NOTA INTRODUTÓRIA

O presente Aditamento visa dar resposta ao pedido de elementos e esclarecimentos adicionais ao pedido LUA n.º PL20211230002516, submetido em 30/12/2021, formulado pela APA através da plataforma em 06/06/2022.

Construção de exploração avícola

Formigueiro – Pinho - Boticas

Anexo B – Planta esquemática da fossa ED3 de águas residuais domésticas

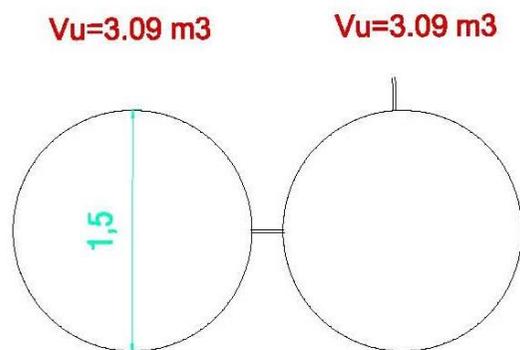
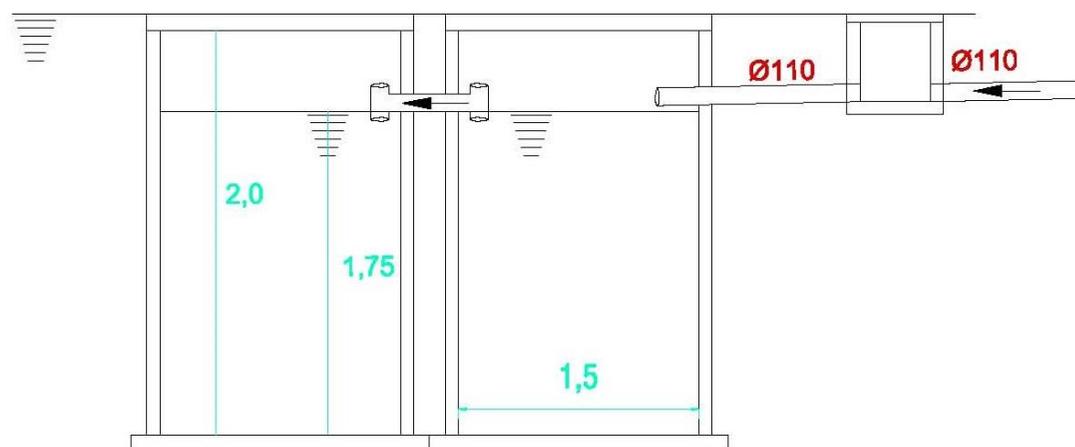
4. Apresentar desenho de pormenor em planta e alçados da fossa ED3, destinadas à recolha de água residual doméstica.

Juntamos em anexo (vide Anexo B) o desenho esquemático da fossa ED3, sem escala, e integrámos o mesmo no anexo revisto das peças desenhadas.

Vide anexo LUA18_Binder_PDs_Final_112021_REV.
